DIS/MAT/CE/DTR-TOU/ZO/ZOLP/UOR4

Oggetto: Vostra richiesta parere preliminare di elettrificazione per la lottizzazione da realizzarsi nel comune di Pontedera in Via del Chiesino Via di Camone.
Foglio 1 Particelle 2,14,18,74,77, 78,79,80,81,118,630,672,673,752, 830,846,849,854,855.

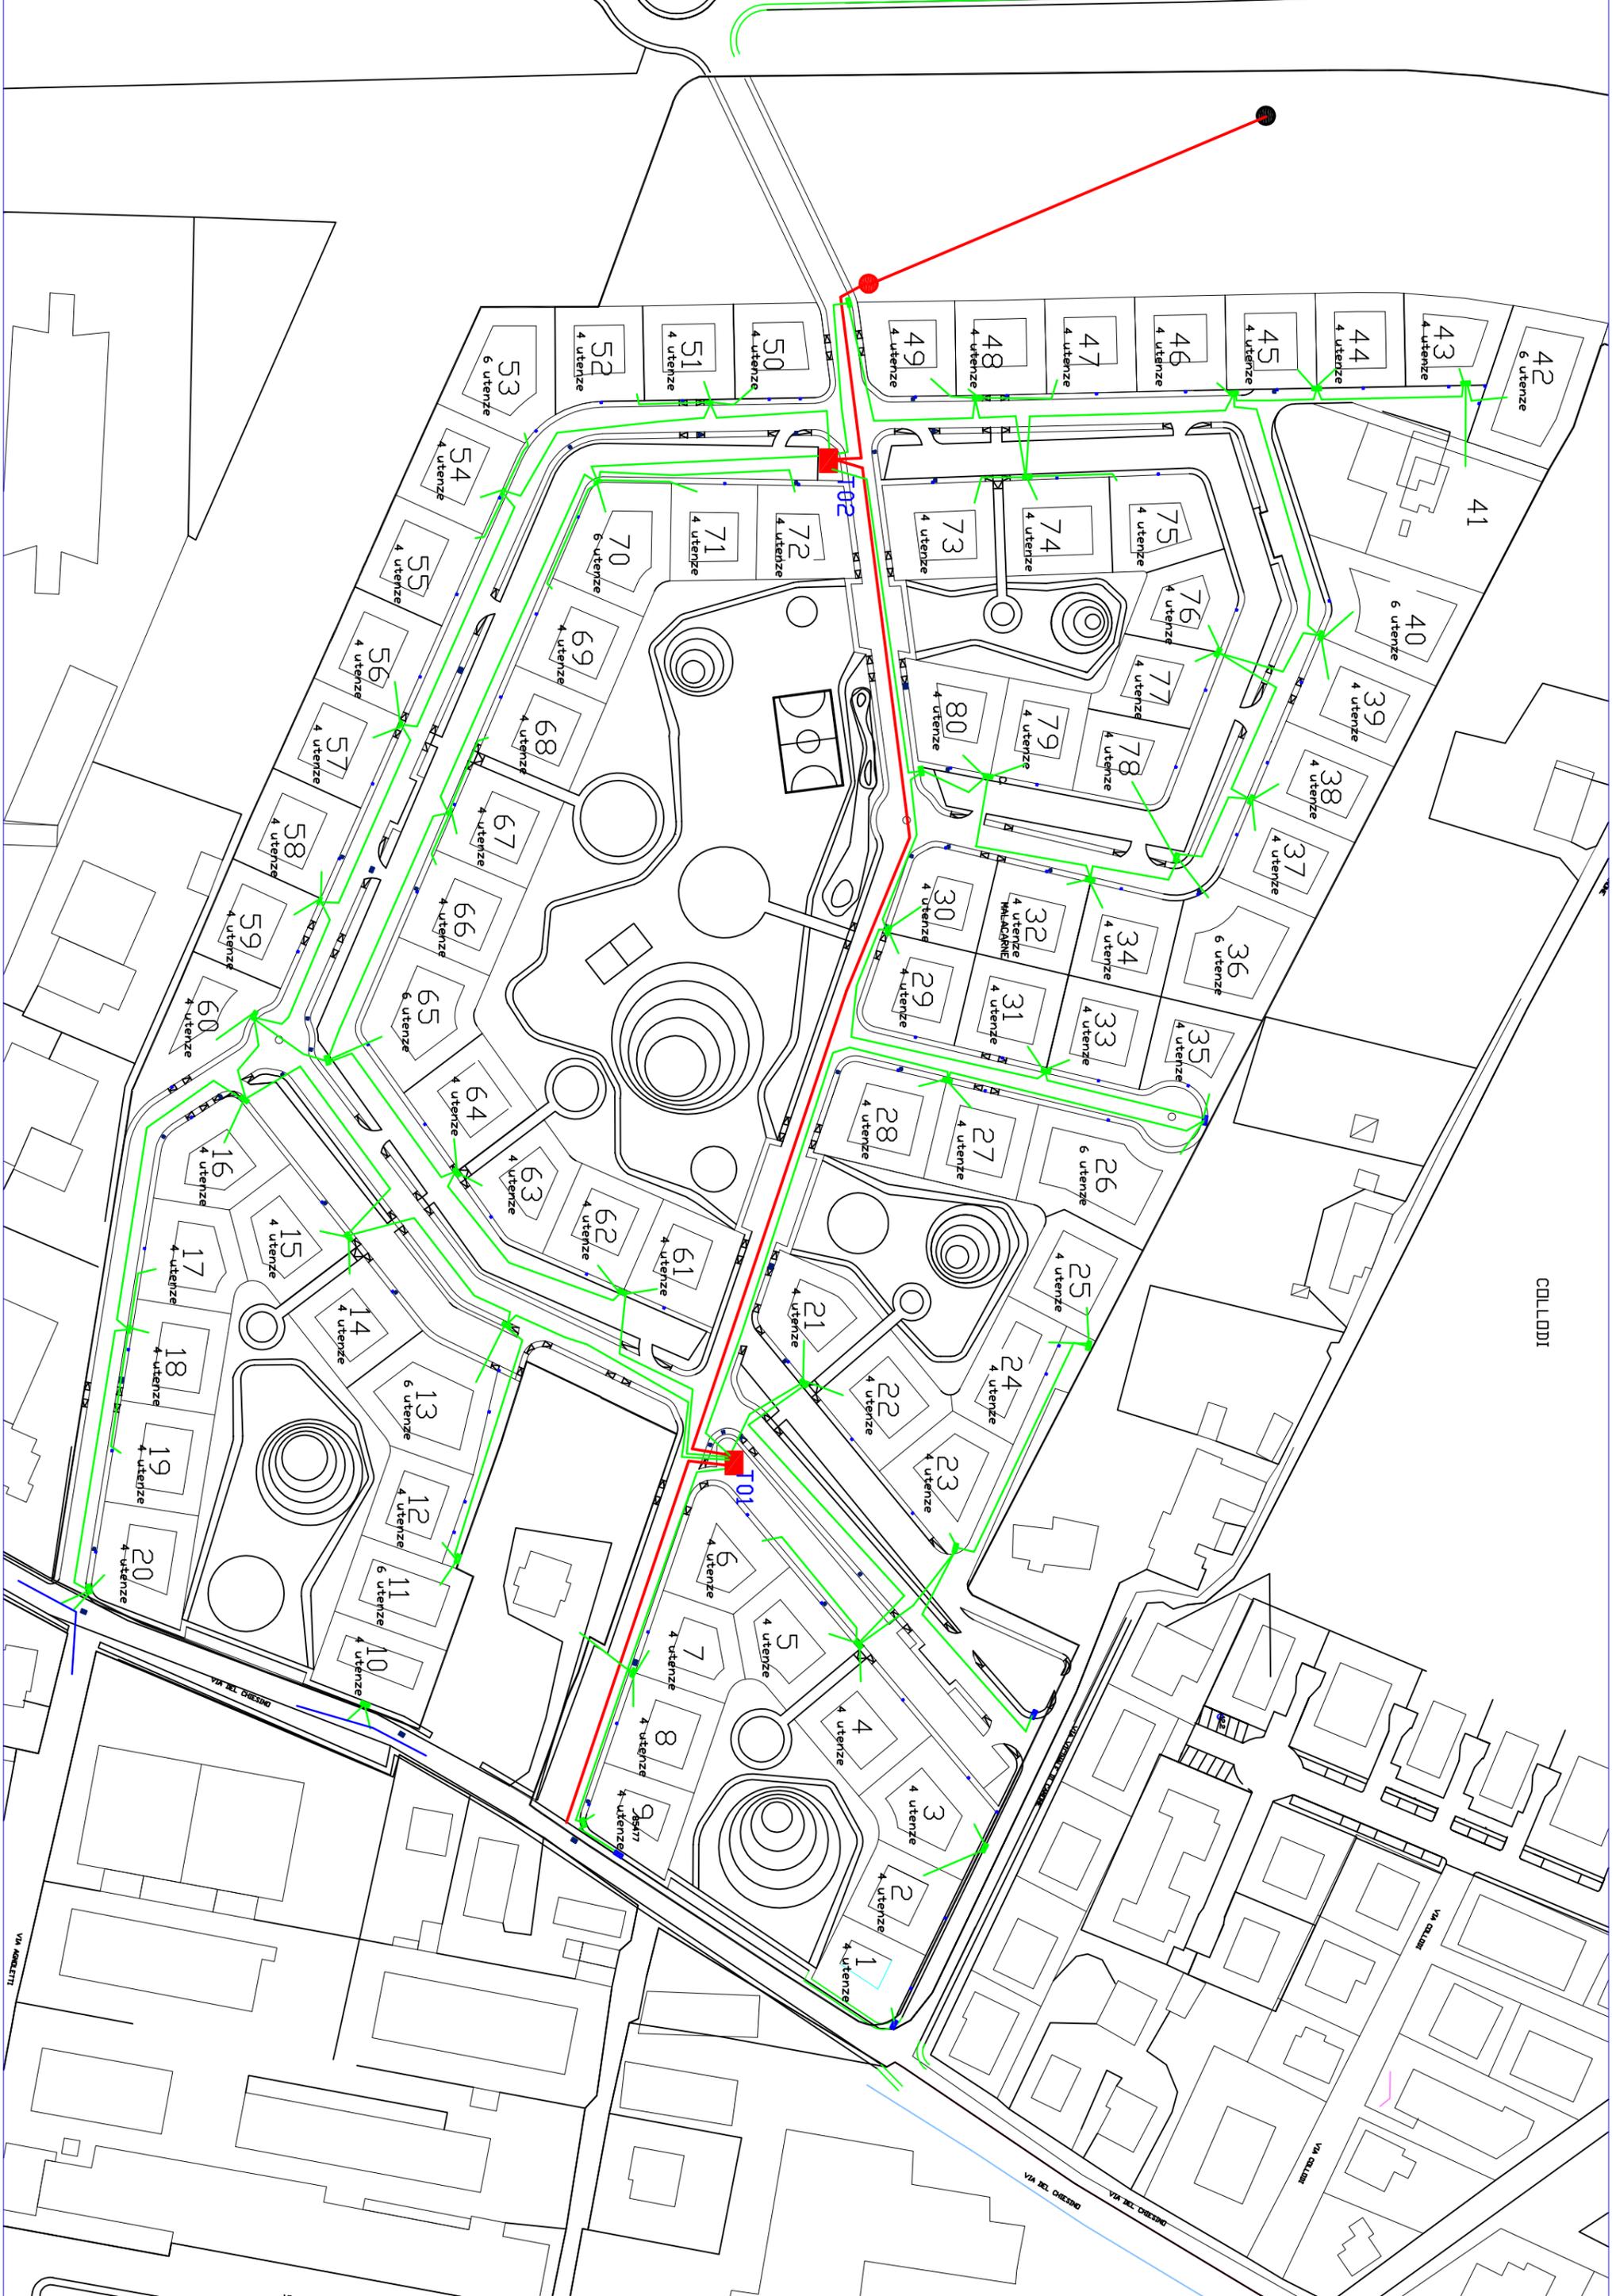
I futuri fabbricati potranno essere allacciati alla rete elettrica mediante e l'individuazione di 2 appezzamenti di terreno (colore rosso nel disegno di dimensione 7x7 metri) per la costruzione di 2 cabine elettriche a servizio dell'area e la costruzione da parte vostra degli opportuni cavidotti. Le sommità dei tubi dovranno essere posate ad una profondità minima di 60cm dal piano stradale, salvo diversa prescrizione da parte dell'amministrazione Comunale ai sensi del codice della strada che prescrive una profondità di 1 metro. Le tubazioni dovranno avere con un diametro di 160mmq per le linee MT (media tensione) colore rosso dell'allegato, un diametro di 140mm per le linee BT (bassa tensione) colore verde e le prese un diametro di 100mm alla stessa profondità della linea BT. Sopra le tubazioni ad una distanza non inferiore a cm. 20 dovrà essere posato un nastro monitore segnalante la presenza di cavi elettrici. I raggi di curvatura delle tubazioni dovranno consentire un agevole passaggio dei cavi, in presenza di tratte lunghe sarebbe opportuno lasciare aperto lo scavo in corrispondenza dei cambi di direzione, altrimenti, se necessario, al momento della posa dei cavi occorrerà la riapertura.

In ogni tubazione dovrà essere inserito un filo di ferro zincato del diametro di 3 mm. o preferibilmente un cordino di fibra sintetica, per consentire la successiva posa dei cavi.
